**Verslag huishoudelijke elektrische installatie op laagspanning en zeer lage spanning****Algemeen:**

Referentie: 005-20260730-01	Datum controle: 30/07/2026
Keurder: 005

Eigenaar: Jean Verheyen	EAN-code: 541448820056622513
Adres installatie: Beukenbosstraat 14, 2400 - Mol	Nummer teller(s): 1SAG3200385149
	Distributienetbeheerder installatie: Fluvius
Datum uitvoering installatie:	☒ Vóór 01/10/1981 ☒ Tussen 01/10/1981 en 01/06/2020 ☐ Vanaf 01/06/2020
Type:	☒ Wooneenheid ☐ Niet-huishoudelijk ☐ PV ☐ Batterij ☐ Laadpaal

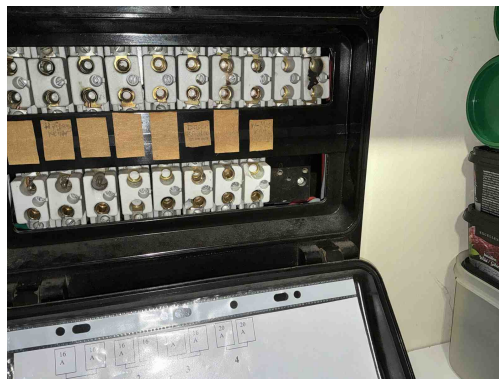
B14 - Abnormale opwarming van de beveiligingen, schakelapparatuur, aansluitklemmen (Boek 1: 4.4.1.1).

Opmerking: Oa bord 2

B30 - De houder van de beveiliging in een huishoudelijke ruimte is niet voorzien van aangepaste kalibreerelementen (Boek1: 5.3.5.5).

Opmerking: Oa bord 2

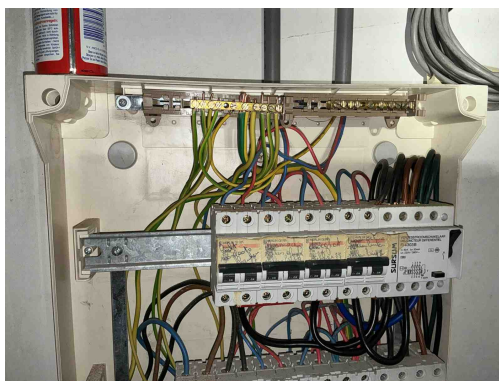
B06 - Het elektrisch verdeelbord heeft niet de minimale beschermingsgraad IPXX-B in een gewone ruimte (Boek 1: 4.2.2.3).

Opmerking: Oa bord 2

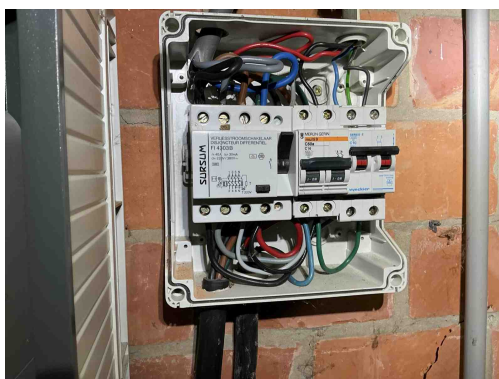
T21 - Het elektrisch materieel is niet geplaatst volgens de voorschriften van de fabrikant/ regels van goed vakmanschap . (Boek 1: 1.4.1.3)

Opmerking: Oa ophangschroeven bord 1 en 3

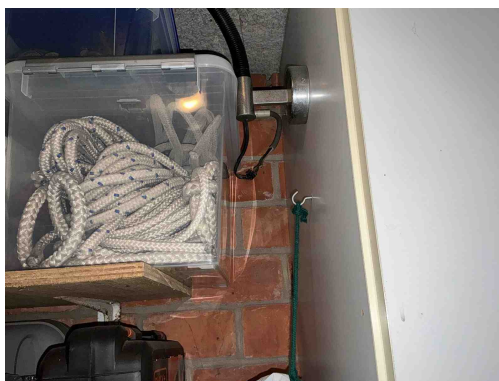
D04 - De hoofddifferentieelstroominrichting is niet verzegelbaar (Boek 1: 4.2.4.3).

Opmerking: Hofddiff

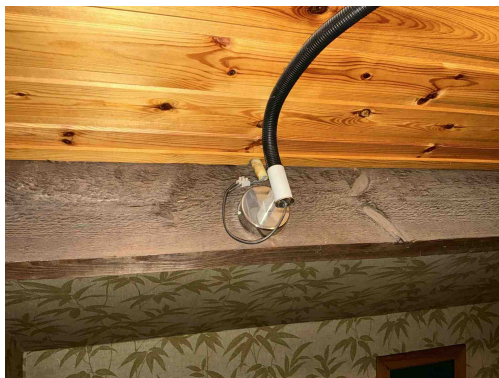
C26 - De verbindingen zijn niet gebeurd in borden, in aftakdozen, aan de klemmen van contactdozen, schakelaars of in de verlichtingstoestellen (Boek 1: 5.2.6.1).

Opmerking: Oa garage, zolder

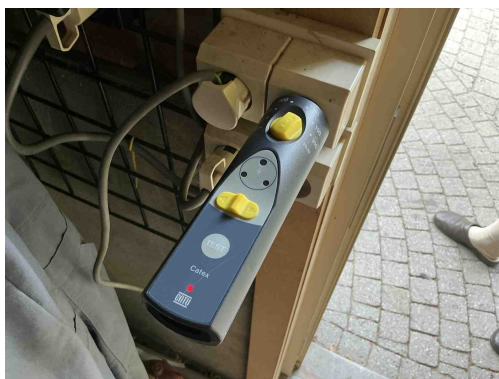
C26 - De verbindingen zijn niet gebeurd in borden, in aftakdozen, aan de klemmen van contactdozen, schakelaars of in de verlichtingstoestellen (Boek 1: 5.2.6.1).

Opmerking: Oa garage, zolder

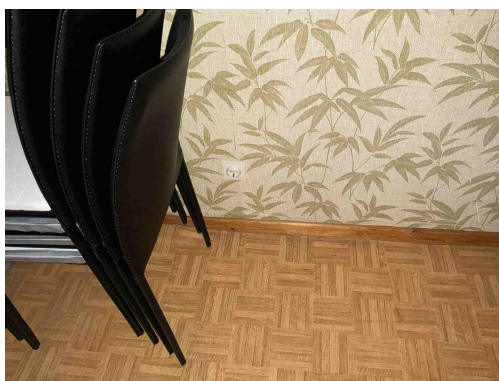
A16 - Er is geen continuïteit van de beschermingsgeleider van de contactdoos (Boek 1: 5.4.3.4).

Opmerking: Oa garage

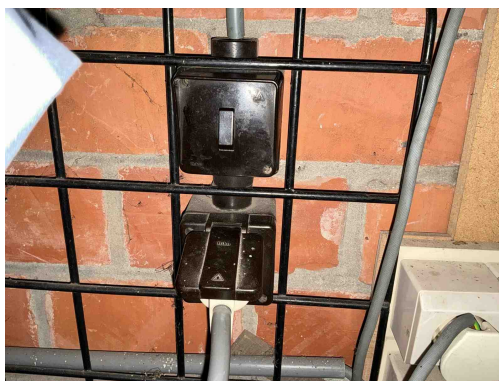
T11 - De contactdozen waarvan de toegekende stroomsterkte maximaal 16A en de toegekende spanning maximaal 250V bedraagt en niet bedoeld zijn voor de voeding van een of meerdere verbruikstoestellen voor een specifiek doel en niet geplaatst zijn in of op schakel- en verdeelborden, beschikken niet of IPXX-D (incl. gemeenschappelijke delen residentieel geheel) (Boek 1: 4.2.2.3/5.3.5.2).

Opmerking: Oa garage, zolder

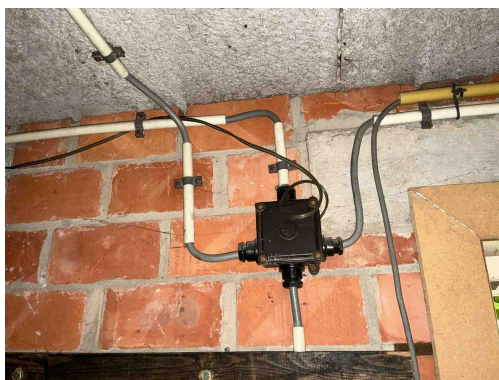
T11 - De contactdozen waarvan de toegekende stroomsterkte maximaal 16A en de toegekende spanning maximaal 250V bedraagt en niet bedoeld zijn voor de voeding van een of meerdere verbruikstoestellen voor een specifiek doel en niet geplaatst zijn in of op schakel- en verdeelborden, beschikken niet of IPXX-D (incl. gemeenschappelijke delen residentieel geheel) (Boek 1: 4.2.2.3/5.3.5.2).

Opmerking: Oa garage, zolder

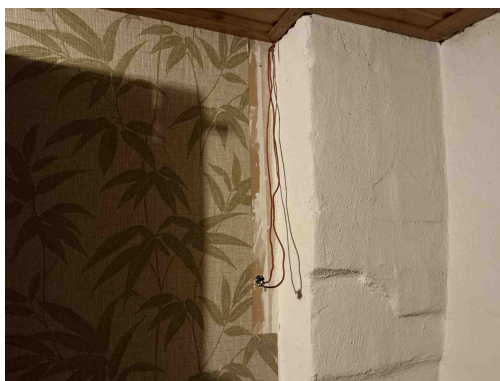
C27 - Het gebruik van geleiders van het type VTlMB (côte-à-côte) is niet toegestaan (Boek 1: 1.4.2.1).

Opmerking: Oa garage

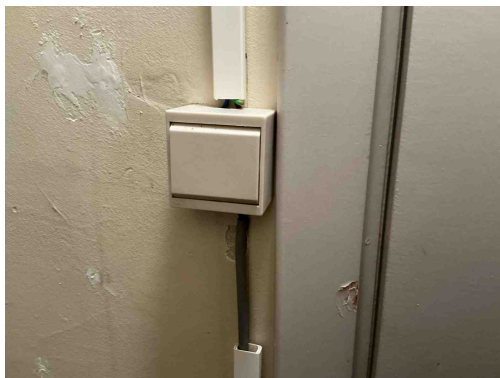
C35 - Er zijn doorverbindingen gemaakt met lusterklemmen; er kon niet aangetoond worden dat deze klemmen geschikt zijn voor de aanwezige spanning, stroom en draadsectie en dat ze "CE" zijn (Boek 1: 1.4.2.1.).

Opmerking: Oa zolder

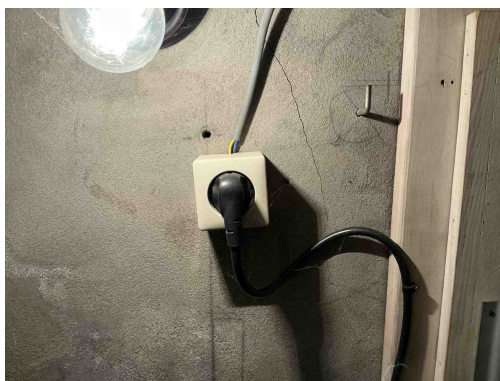
C21 - Het gebruik van geleiders van het type VOB, zonder bijkomende afscherming is niet toegestaan (Boek 1: 5.2.9.6).

Opmerking: Oa kelder

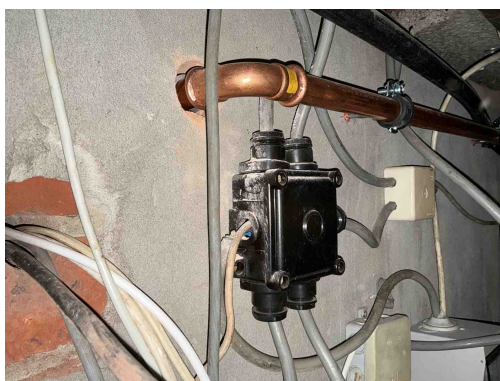
C21 - Het gebruik van geleiders van het type VOB, zonder bijkomende afscherming is niet toegestaan (Boek 1: 5.2.9.6).
Opmerking: Oa kelder

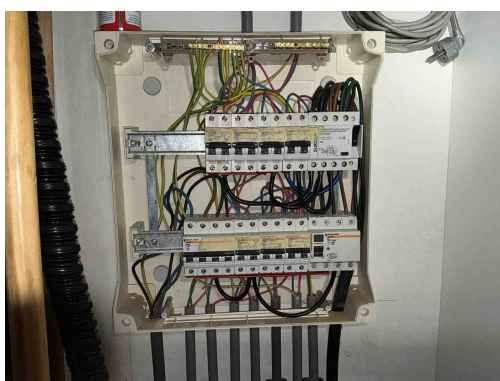
C21 - Het gebruik van geleiders van het type VOB, zonder bijkomende afscherming is niet toegestaan (Boek 1: 5.2.9.6).
Opmerking: Oa kelder
